Parecer nº 253/SEMAP/SUPRAM SUL - DRRA/2021

Parecer Único de Licenciamento Ambiental Simplificado (RAS) nº 253/SEMAP/SUPRAM SUL - DRRA/2021

PA COPAM Nº: 3394/2021	SITUAÇÃO: Indeferimento		
EMPREENDEDOR:	Construtora WM sociedade LTDA – ME	CNPJ:	08.511.618/0001-28
EMPREENDIMENTO:	Construtora WM sociedade LTDA – ME	CNPJ:	08.511.618/0001-28
MUNICÍPIO(S):	Itaú de Minas	ZONA:	Rural
COORDENADAS GEOGRÁFICAS (DATUM):	LAT/Y: 20°46'11,48"S	LONG/X: 46°45'31,01"O

Parecer Técnico de LAS/RAS nº 253 - SEMAD/SUPRAM SUL/2021

Figura 4. Print parcial do levantamento topográfico e limite do imóvel rural em imagem de satélite.

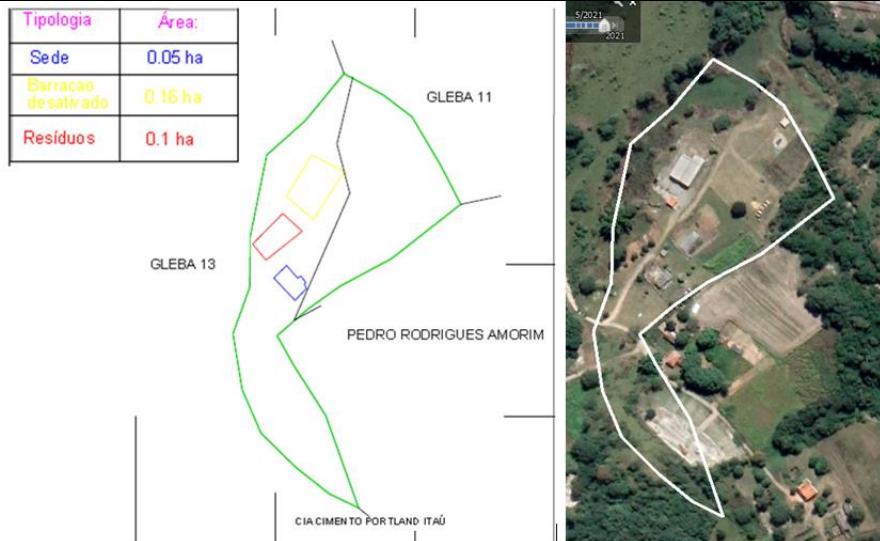
O levantamento topográfico não trouxe todos os elementos necessários conforme termo de referência do RAS trazendo, portanto, prejuízo à análise do processo (Figura 4 - print parcial do levantamento topográfico e limite do imóvel rural em imagem de satélite). No caso, os limites das propriedades confrontantes não foram devidamente identificados - não está claro o que é gleba 11 e 13; a rede hidrográfica ao que tudo indica não foi devidamente mapeada. De modo geral, cursos de água costumam fazer divisa entre imóveis rurais, se gleba 11 faz parte do imóvel rural em questão, então o curso de água é um dos limites do Sítio Boa Vista; e aspectos ambientais relevantes como Área de Preservação Permanente (APP) e Reserva Legal (RL) do imóvel rural não foram identificados/mapeados (Figura 5). O Cadastro Ambiental Rural (CAR) está igual ao levantamento topográfico, portanto, está incompleto e com erros.

A linha em azul da figura 5 refere-se ao curso de água que pode ser visualizado na imagem de satélite disponível no Google Earth. Sendo assim, ou o curso de água faz limite do imóvel rural em questão ou está no entorno. Nesse caso, faltou a devida identificação / delimitação das Áreas de Preservação Permanente (APP). Faltou também a demarcação do remanescente de vegetação nativa dentro e fora de APP e sua demarcação como RL do imóvel rural (polígono em verde). O destaque em vermelho mostra que o limite do imóvel rural “corta” uma área

A área total do imóvel de acordo como o RAS, limite inserido no SLA e Cadastro Ambiental Rural (CAR) é de 3,47,06 hectares. Como a área registrada é de 06.19.73 ha, não está claro se os limites informados no RAS / SLA e CAR estão corretos, sobretudo, porque a divisa do imóvel rural delimitada no processo em questão como apontado na figura 5 mostra certa inconsistência.

O aterro, conforme figura 4, consiste em uma área de 0,1 ha que consiste em um local desprovido de vegetação nativa – mas com árvores isoladas no entorno. Trata-se de uma área consolidada, conforme imagens de satélite históricas que podem ser visualizadas no Google Earth.

Ainda sobre recurso hídrico, o empreendimento faz captação em cisterna, mas não foi informado a sua localização e nem apresentado o documento autorizativo da mesma (que teria a coordenada geográfica). A Supram Sul de Minas, recomenda a identificação do ponto de captação no levantamento topográfico para a verificação da distância do aterro desse recurso hídrico, conforme ABNT NBR 15.113.
